Einwendungen zu Lärmbelastung

Einwendung zum Thema „Lärm“ mit Blick auf den Raum entlang Osdorfer Str.

Abbildung 9: Verkehrsbelastung Tageswerte im Nullfall (Kfz/24h, DTVw)

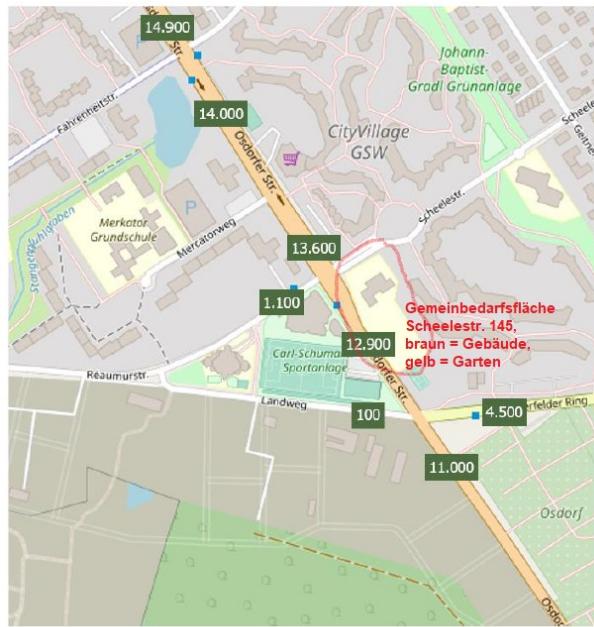
Der Verkehrsgutachter Spreeplan GmbH gibt in seiner bearbeiteten Gutachtenfassung vom 08.06.2022 im Kapitel 3, Nullfallbetrachtung, auf Seite 12 das tägliche Verkehrsaufkommen für diesen Straßenabschnitt an mit 12.900 Kfz, siehe Abbildung 9, in der die Gemeinbedarfsfläche mit Garten rot gekennzeichnet wurde.

In Kapitel 4, Analyse des Planfalls, wird auf Seite 23 in der Abbildung 23 das tägliche Verkehrsaufkommen mit 17.800 Kfz angegeben mit berechneter Verkehrszahlenentwicklung durch LK Argus vom 27.10.2020, Stand letzte redaktionelle Änderung 21.09.2021, siehe Abbildung 23.

Die im Außenraum genommenen Messwerte zeigen für die im allgemeinen Wohngebiet gelegene Gemeinbedarfsfläche Scheelestr. 145, dass bereits im Prognosenullfall für KiTa's der Orientierungswert für Verkehrslärm von 55 dB(A) tagsüber überschritten wird. Im Prognoseplanfall überschreitet der errechnete Wert von 62,1 dB(A) für schutzbedürftige Freiflächen den oberen Schwellenwert.

Einbeziehung der Grundstücksfläche des Gemeinbedarfs Scheelestr. 145 entlang der Osdorfer Straße (Gartenseite des Geländes) in aktive Schallschutzmaßnahmen vergleichbar der aktiven Lärmschutzmaßnahmen für die KiTa Reaumurstraße auf Kosten des Investors.
